Référence OC 422C

Tube cathodique et son alimentation
Alimentation basse tention

SCHEMA DE PRINCIPE

Amplificateurs de déviation verticale et horizontale
Base de temps
SCHEMA DE PRINCIPE

Fig. 1

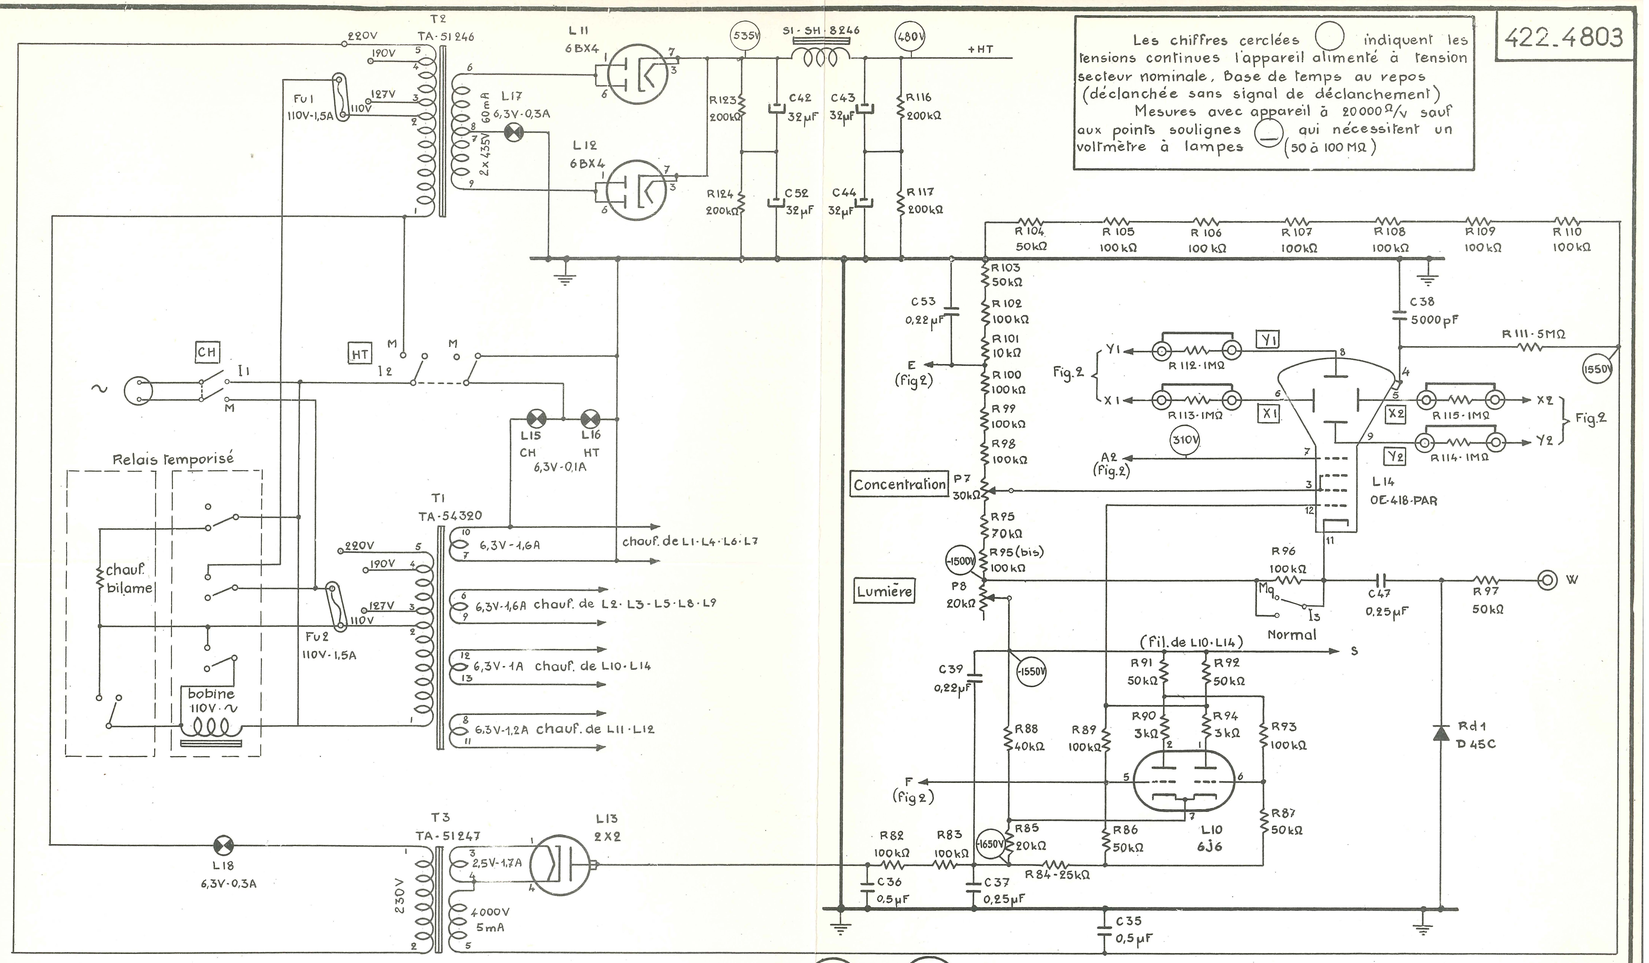
A partir de Cde 33343 Rd1-W6 devient D45C

Fig. 2

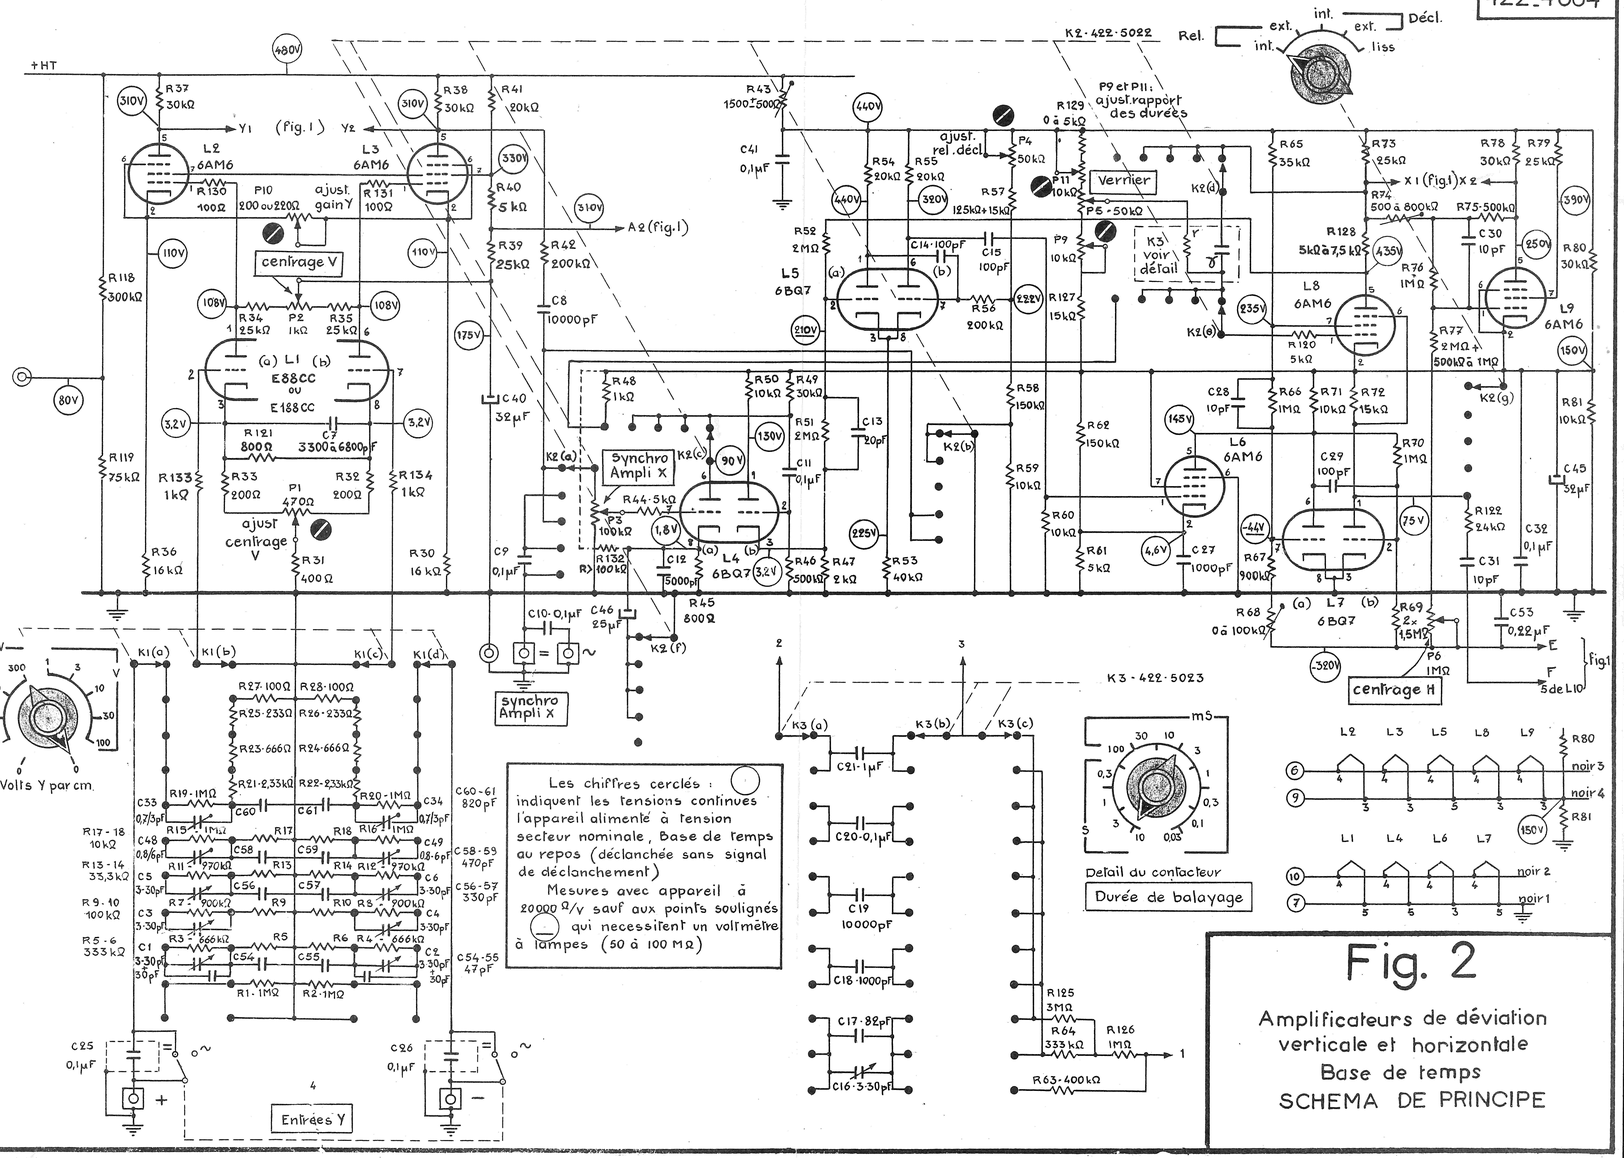
A partir de Cde 30743 R72 · 10kΩ devient 15kΩ
R69 · 3MΩ — 2 x 1,5MΩ
